Oggetto: **[ID: 8165] Comune di Lanuvio (RM)**

“Progetto impianto solare agrivoltaico denominato "RNE 1 Lanuvio Solar", della potenza di 60,90 MW nel comune di Lanuvio (RM)”.

Parere tecnico istruttorio del Ministero della cultura

Fig.4 - Planimetria su ortofoto delle opere di “potenziamento dell’elettrodotto RTN 150 kV “CP Aprilia – CP Le Ferriere”: dalla CP Aprilia al sostegno P31 nel Comune di Aprilia (in alto); e dal sostegno P32 al CP Le Ferriere, nel comune di Latina (in basso)

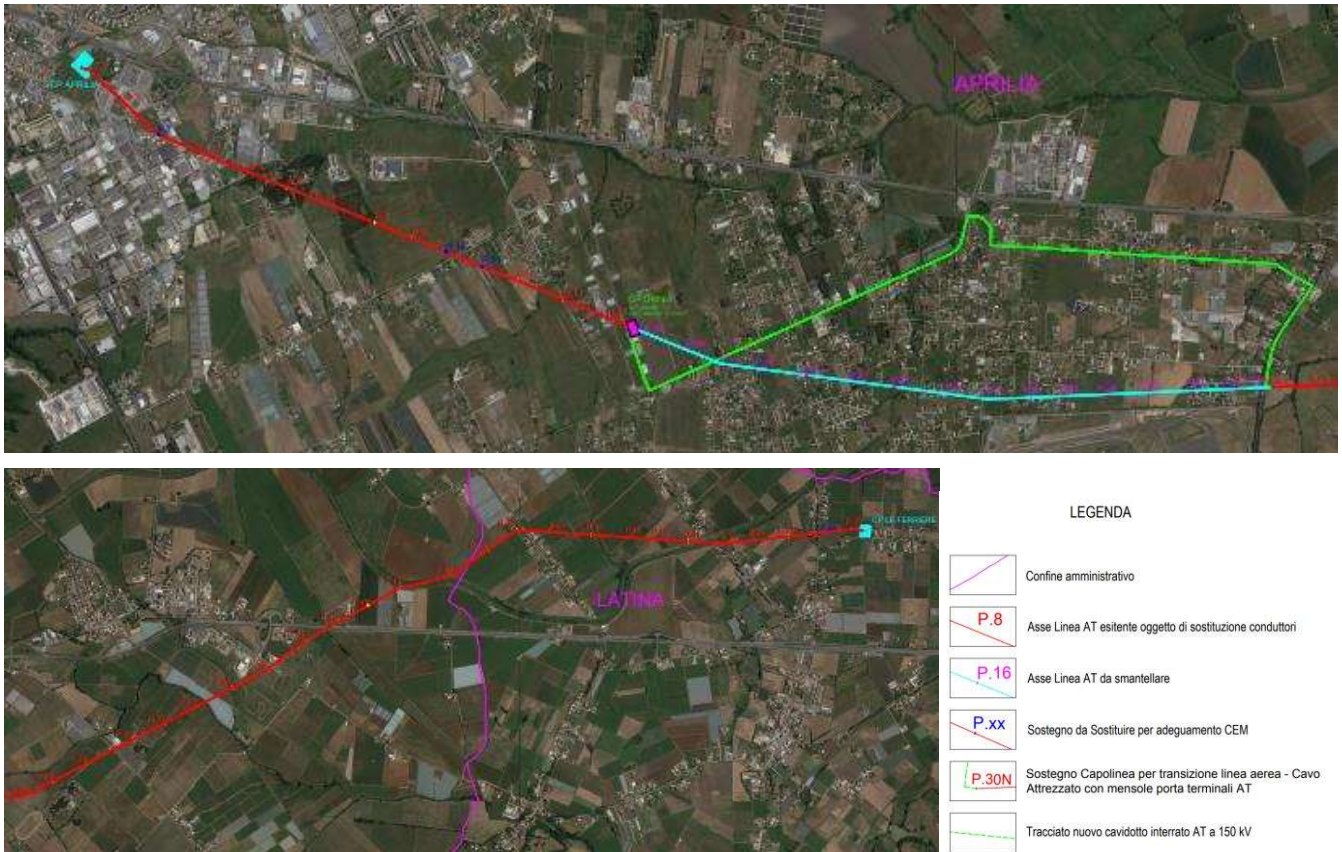
TENUTO CONTO, quindi, che il progetto di potenziamento della linea AT si articola in (cfr. Fig. 4):

1. “Asse linea AT esistente oggetto di sostituzione conduttori” (linea rossa)”
2. “sostegno da sostituire per adeguamento CEM” (pallino blu su linea rossa)”
3. “Sostegno Capolinea per transizione linea aerea” (pallino verde)”
4. “tracciato nuovo cavidotto interrato AT a 150 KW” (linea verde)”
5. “vecchio tracciato da interrare” (linea azzurra)”

Fig. 5 - Sovrapposizione delle opere in progetto comprensive delle infrastrutture di trasporto alle Tavole A, B e C del PTPR (cfr. elab. "INDIVIDUAZIONE DEI VINCOLI TAV02")

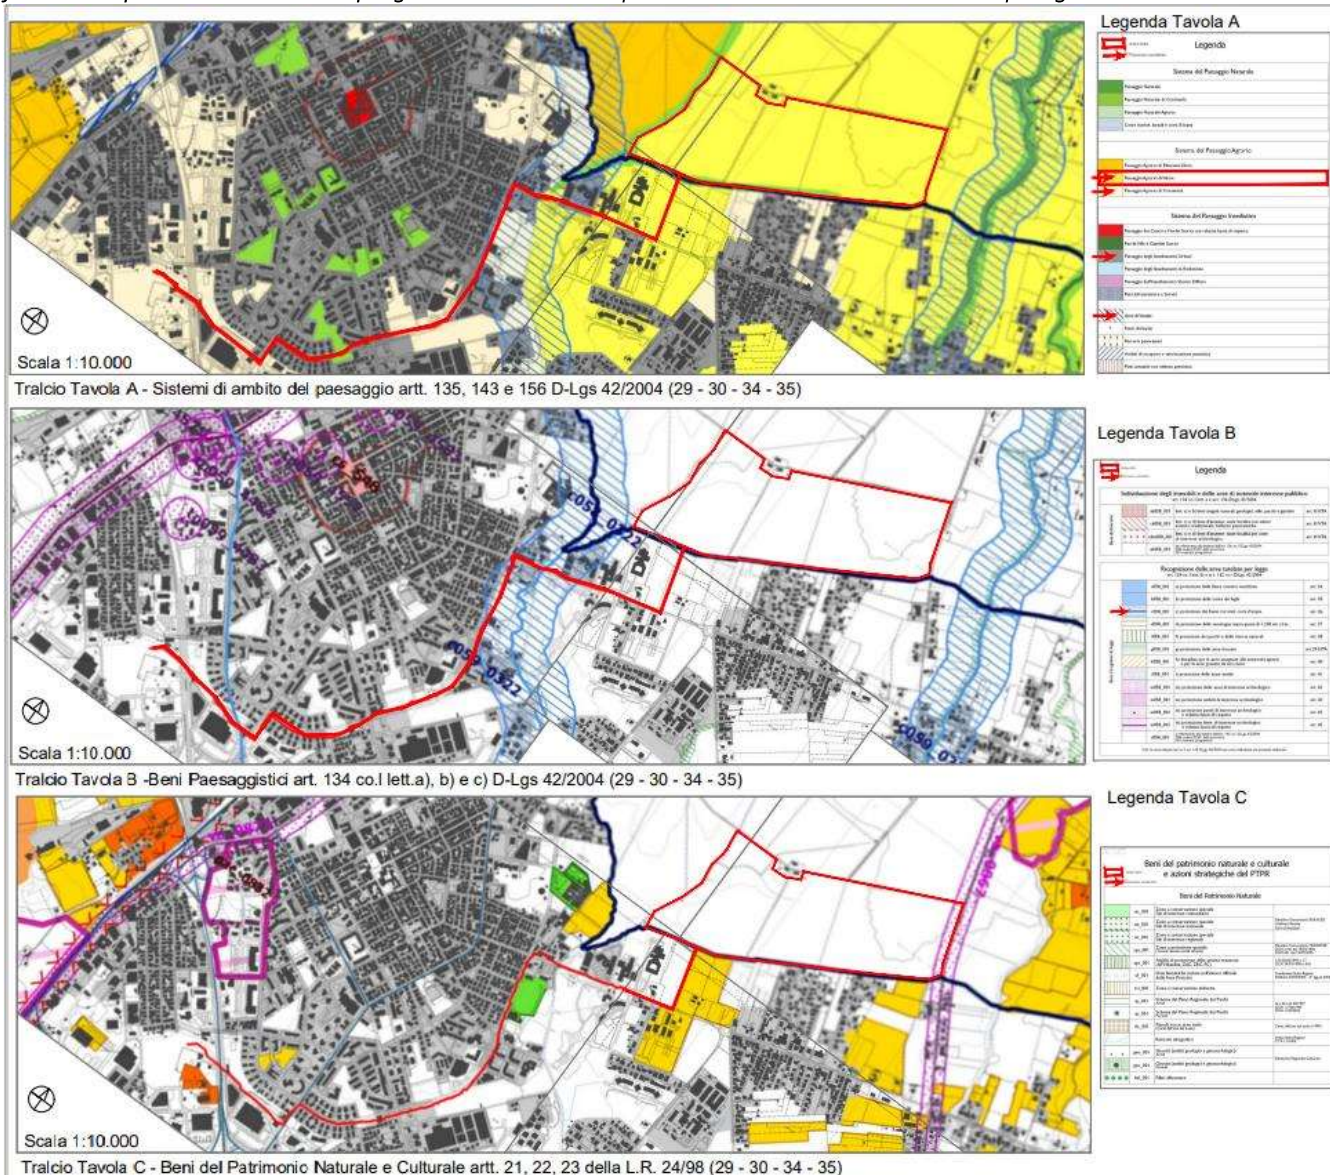
In riferimento alla distanza delle aree di progetto dalla fascia di rispetto, il Proponente a pag.312 dell'elaborato SIA DOC1, ha dichiarato che *"nella Tavola C del PTPR si evince che la strada Campomorto è definita Viabilità antica con fascia di rispetto di 50 m che nel progetto si intendono rispettare con l'arretramento del Campo Agrivoltaico"*.

Fig. 7 stralcio elaborato “TAVag 04 ANALISI INTERVISIBILITA' 10KM” con l’individuazione delle iniziative energetiche rilevate dal proponente che riporta la distanza dall’impianto in progetto e la Potenza in MWp

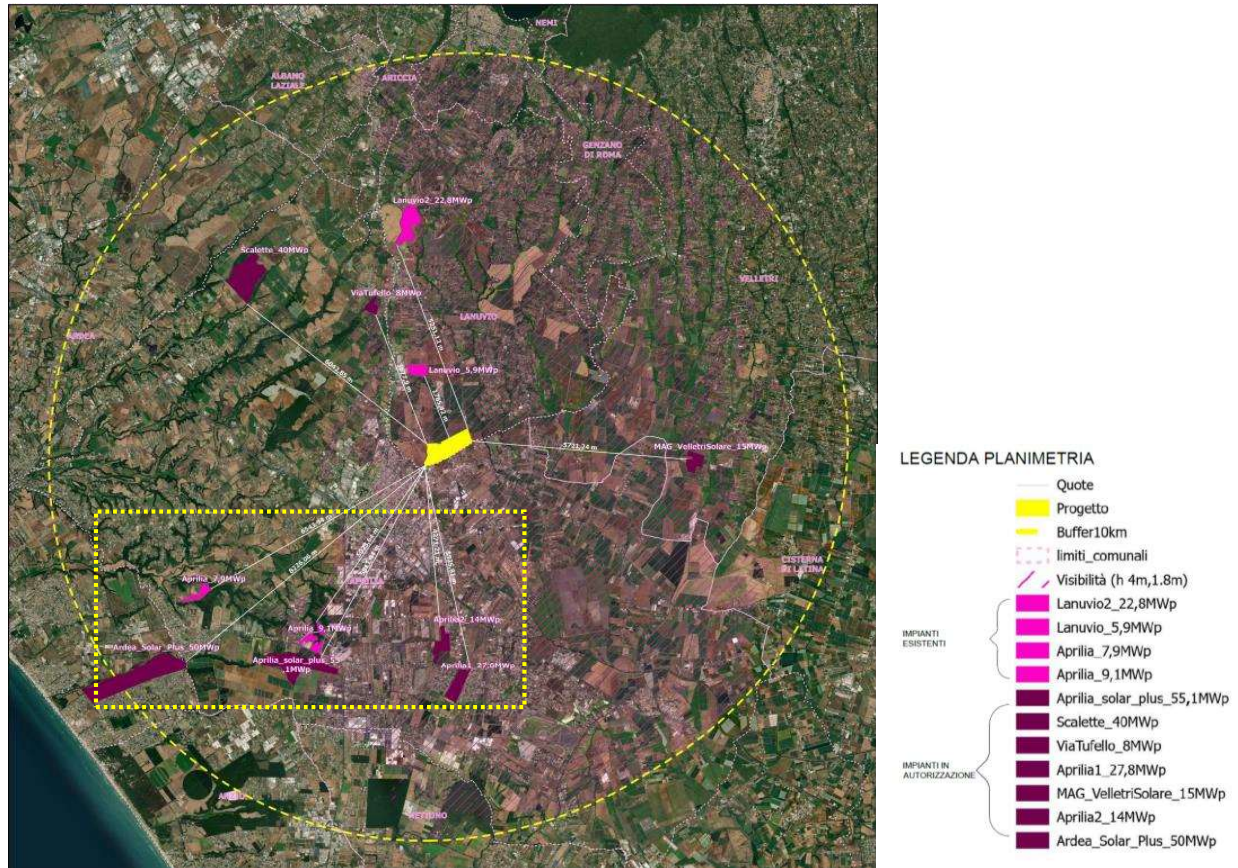
CONSIDERATO che, oltre agli impianti riportati dal Proponente nella Fig.7, nel buffer individuato non risultano riportati gli impianti di seguito elencati:

E neanche i numerosi, seppur più piccoli, **impianti già realizzati** che costellano tutto il territorio, indicati con un puntino blu nella planimetria riportata nella successiva fig. 9;

PLANIMETRIA INTERVISIBILITÀ CUMULATA

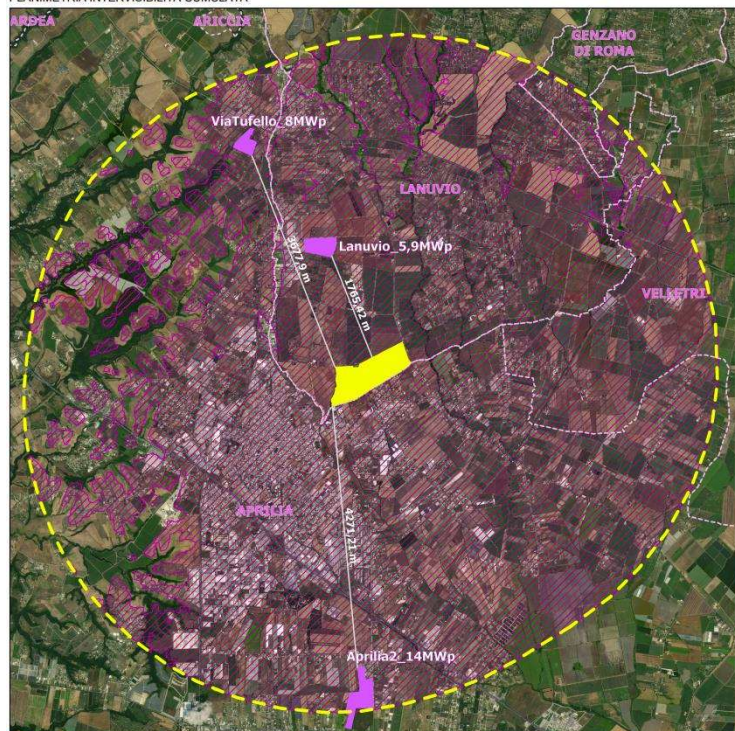
CONSIDERATO che, come evidenziato nella Fig.11, le valutazioni fornite risultano contraddittorie poiché non supportate da documentazione comprovante, infatti, mentre il Proponente con riferimento alle analisi di intervisibilità 5 Km, nella planimetria della intervisibilità cumulata, precisa che: *“(...) illustra le aree da cui è orograficamente possibile interferire visivamente con i due campi fotovoltaici dello stato attuale dei luoghi e con il campo oggetto di analisi. La porzione del grafico in rosa indica l'indice di visibilità.”* Pertanto, dalla lettura del grafico a torta riportato in alto a destra nella medesima figura, emerge come anche soltanto gli impianti considerati dal Proponente (che come è stato già argomentato, non sono gli unici realmente presenti), risultano visibili da una suuperficie pari all'84 % di quella complessiva, come riportato anche nella tabella.

Fig.13 - Mappa della classificazione dei suoli come riportate sul geoportale della Regione Lazio, il segnalibro azzurro indica la localizzazione delle aree occupate dall’impianto

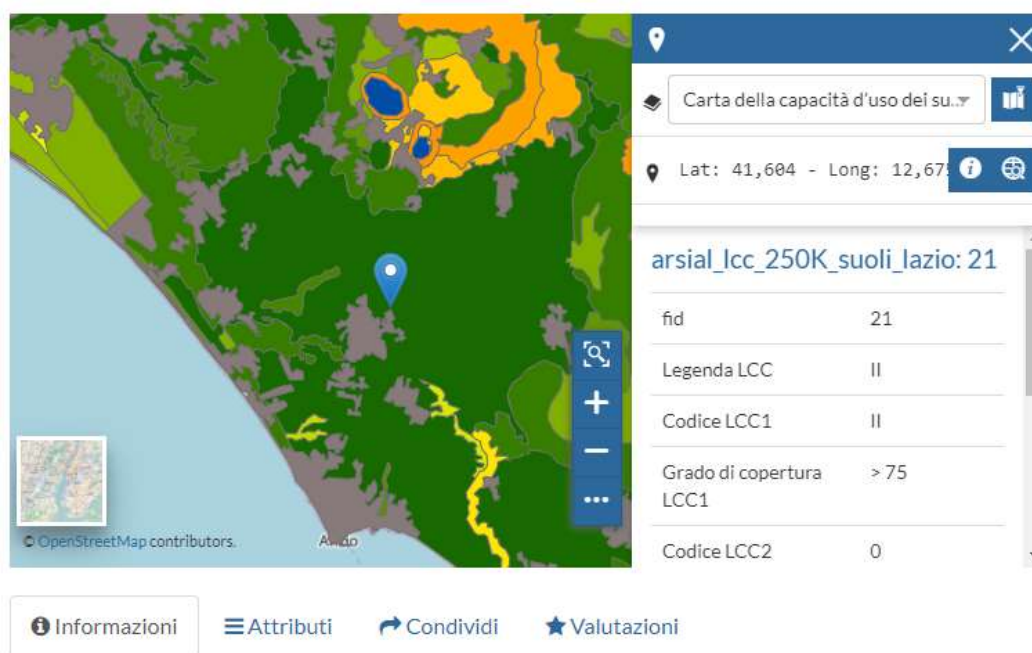
VERIFICATO, dalla sovrapposizione delle coordinate del progetto alla planimetria pubblicata all’indirizzo https://geoportale.regione.lazio.it/layers/geosdiownr:geonode:arsial_lcc_250K_suoli_lazio, che le aree di progetto sembrerebbero classificate in suoli di classe II (nella fig.13, con un segnalibro azzurro);

CONSIDERATO che il Proponente, ai fini della localizzazione dell’impianto, non sembra aver tenuto in considerazione le indicazioni/prescrizioni fornite dagli allegati alle sopra citate linee guida regionali, ed in particolare alla tav.B.06 “idoneità suoli Lazio impianti FER” (cfr. fig. 14), e conseguentemente non ha predisposto alcuna valutazione a riguardo, come evidenziato anche dal Comune di Lanuvio nel parere prot.n.16038 del 05.04.2023, preso atto che l’area prescelta (individuata nella Tav.B.06 con un pallino azzurro nella figura sottostante) ricade in aree classificate **non compatibili**. Per maggior chiarezza, si evidenzia che a p.69 dell’all.1 delle citate Linee guida regionali, è specificato che per le aree classificate come “(NC), gli impianti FER sono **generalmente non compatibili**

Fig.14 stralcio tav.B.06 “idoneità suoli Lazio impianti FER” con individuazione dell’area di progetto, indicata con un pallino azzurro.

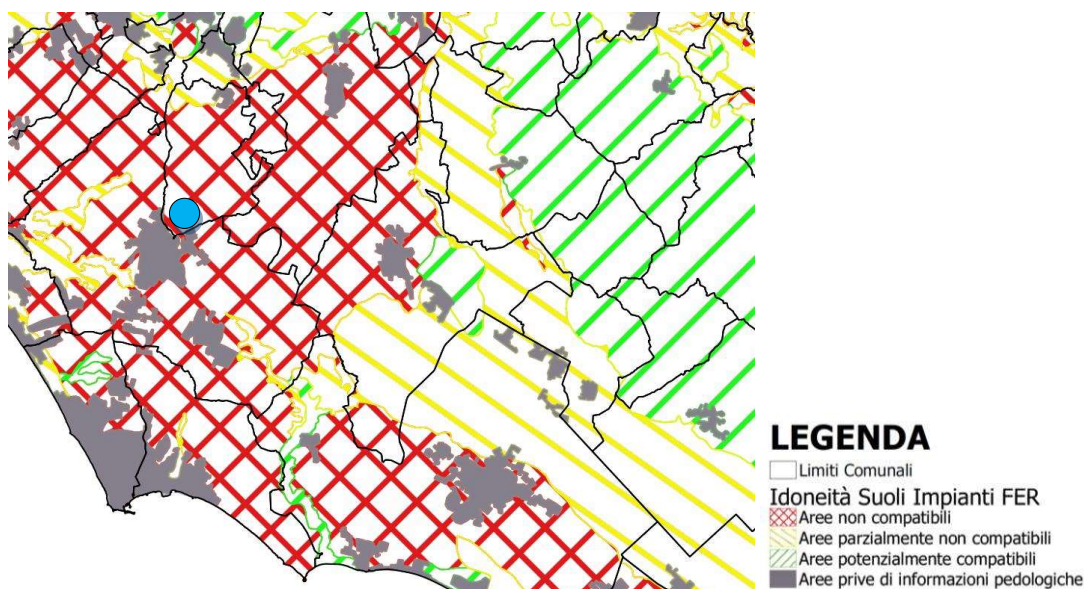
CONSIDERATO che la “Land Capability Classification – LCC”, individua otto classi principali con diverse sottoclassi che sono stabilite in base al tipo e alla gravità delle limitazioni, in cui le prime quattro classi indicano suoli adatti all’attività agricola; stante le criticità segnalate, ai fini della valutazione della compatibilità dell’intervento sarà necessario tenere conto delle specifiche condizioni riportate nella tabella 6.1, relative alle diverse classi di capacità del suolo LCC, con riferimento alla tipologia di impianti “agrivoltaici”;

Fig.16 Schema di posa delle piantumazioni di mitigazione: planimetria (a sinistra) "tipologia Naturaliforme Est (cfr. "elab. PD tav.09")

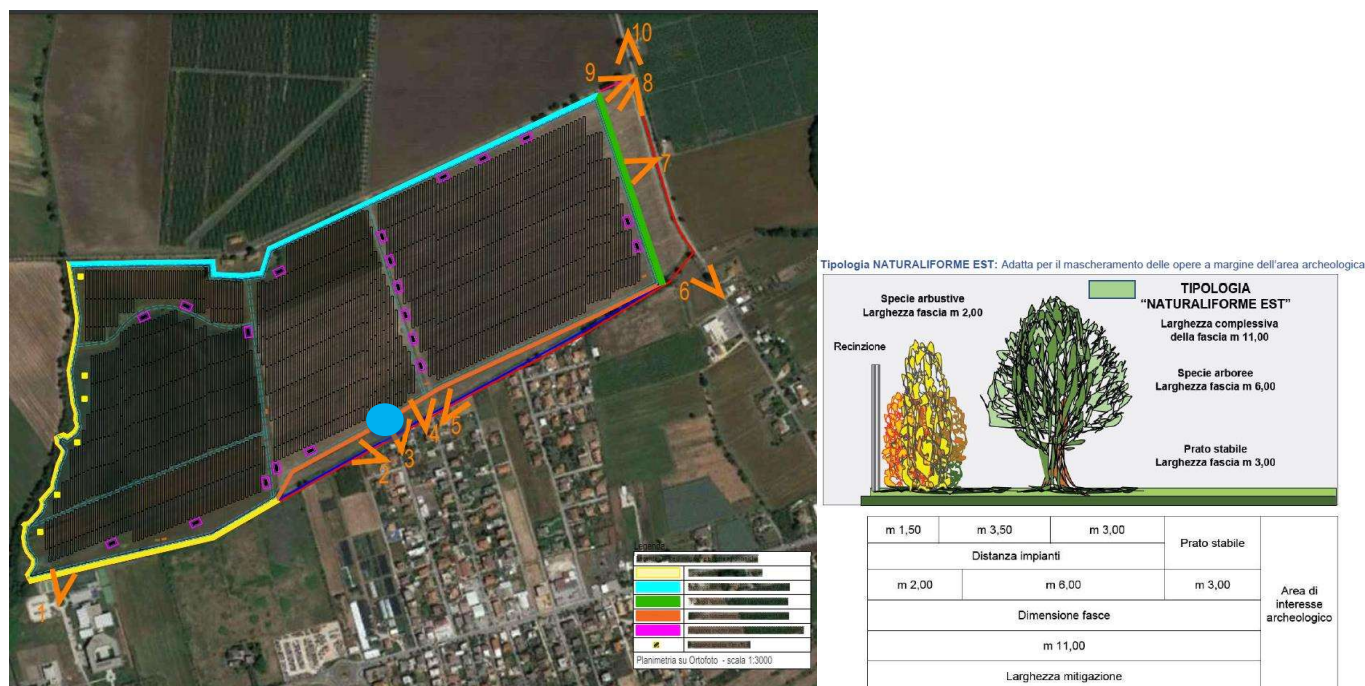
CONSIDERATO che da quanto rappresentato nella “TAV 09 mitigazioni ed opere agronomiche” e nelle sezioni presenti nello “Studio di impatto ambientale” (cfr. DOC01) presentato in integrazione, risulta di difficile lettura l’individuazione della posizione della recinzione che dalla planimetria e dalle fotosimulazioni predisposte sembrerebbe posta, nel tratto “Tipologia Naturaliforme Est: Larghezza = 11,00 m” (viste 2-5 lato Sud), all’esterno delle mitigazioni in prossimità del confine, risultando, pertanto visibile dalle strade esterne e non mitigata dalla vegetazione perimetrale; mentre, negli altri casi, sembrerebbe essere posta all’interno, e quindi anch’essa mascherata dalle mitigazioni (fotosimulazioni n. 6-10 - lato Est) (cfr. Figg. 16 e 17)

2. **IL PROGETTO ESECUTIVO delle opere di ripristino e mitigazione**, illustrato con planimetrie, prospetti e sezioni, in scala adeguata, che meglio rappresentino le modifiche progettuali adottate in fase di integrazione relative: al riassetto progettuale interno; allo scostamento dalla viabilità antica, e dal margine costruito a sud del campo; alla riorganizzazione delle opere di mitigazione e all'inserimento della vegetazione interna ai campi fotovoltaici.

Fig. 18 Intervento di sostituzione dei sostegni rete aerea - stato di fatto (a sinistra) e stato di progetto (a destra) sostituzione pilone P10.

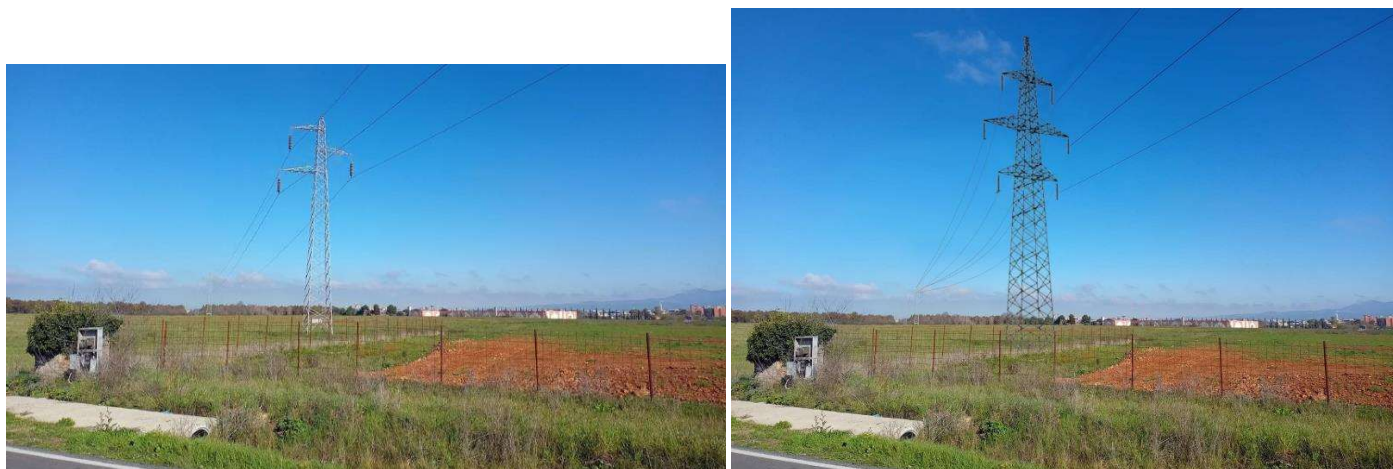
VALUTATO che, per le opere di potenziamento dell'elettrodotto, che prevedono interventi di sostituzione dei sostegni esistenti - denominati **P3, P10, P11 e P55** - con nuovi tralicci, significativamente più alti, che introducono oggettivi elementi trasformativi dal punto di vista degli impatti paesaggistici in considerazione delle dimensioni dei sostegni a traliccio in rapporto a quelli precedenti e delle opere di scavo e di fondazione necessarie alla loro realizzazione, sarà necessario che il Proponente predisponga adeguati approfondimenti in sede di progettazione definitiva ed esecutiva, per garantire un adeguato inserimento paesaggistico (cfr. fig. 18) ed eventuale individuazione di elementi di mitigazione, ad oggi non indicati;

3. **IL PROGETTO ESECUTIVO del tratto di potenziamento dell'elettrodotto RTN 150 kV CP Le Ferriere – CP Aprilia**, illustrato con planimetrie, prospetti e sezioni, in scala adeguata, con specifiche tecnico-dimensionali e
